**ПАСПОРТ ДОСТУПНОСТИ № 11**  
**объекта социальной инфраструктуры (ОСИ)**  
***Дружина «Парус» корпус №4***

**АКТ ОБСЛЕДОВАНИЯ  
объекта социальной инфраструктуры  
К ПАСПОРТУ ДОСТУПНОСТИ ОСИ  
№ 11**

Дружина «Парус» корпус №4, г. Владивосток, ул. Артековская, д. 10

**Фото 4.7**

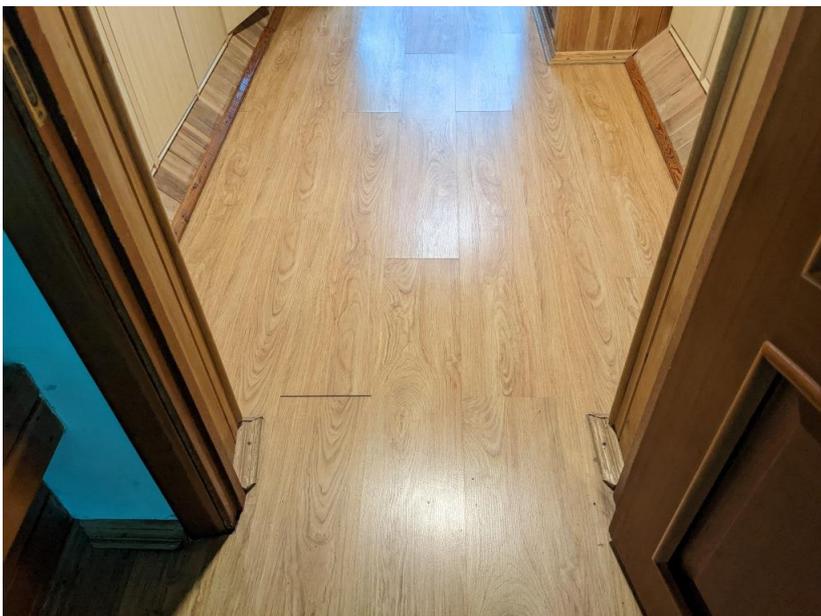
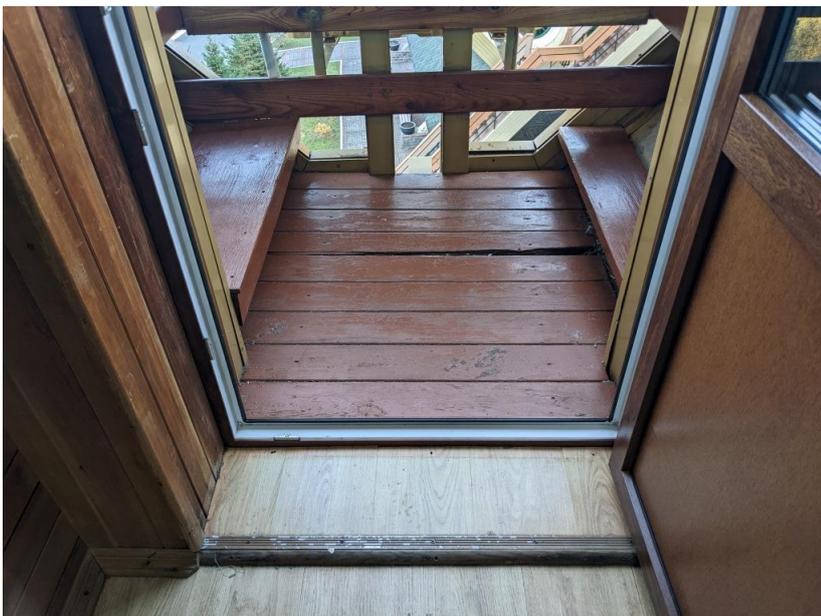
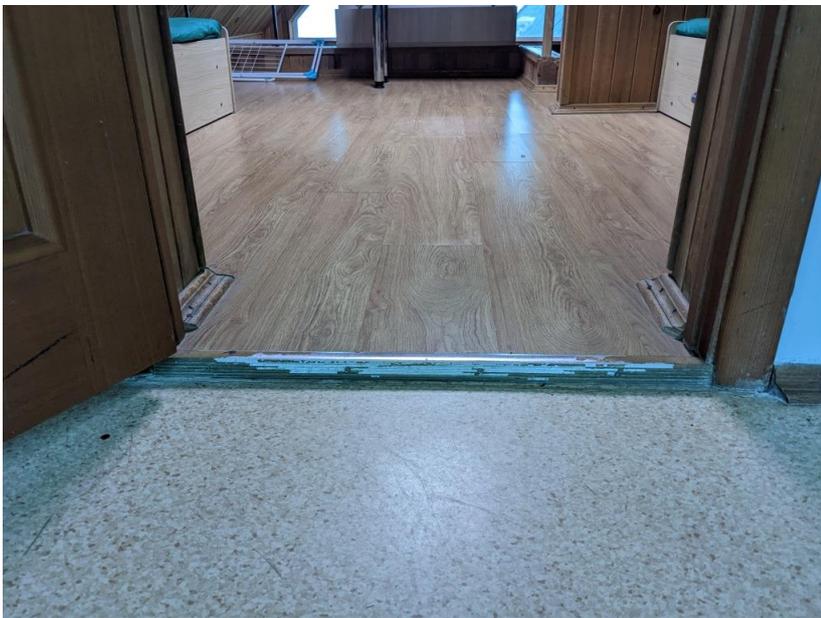
Наименование функционально-планировочного элемента	Наличие элемента		Выявленные нарушения и замечания			Работы по адаптации объектов	
	есть/нет	№ фото	№ п. СП 59.133 30.202 0 или др. док-т	Содержание	Значимо для инвалида (категория)	Содержание	Виды работ
Жилые помещения	есть	4.6-4.17	7.1.6	Ширина дверных проемов на входах в каюты в свету менее 0,8 м (верхние - 0,665 м, нижние - 0,698 м).  Перед нижними каютами расположены необозначенные контрастно и тактильно лестницы, не дублирующиеся пандусами.	К  К,С	В связи с архитектурными особенностями здания решения по адаптации нецелесообразны. Рекомендуются перенести все зоны оказания услуг для инвалидов в другие жилые корпуса.	Организация альтернативной формы обслуживания
Санузел	нет			-	-	-	-
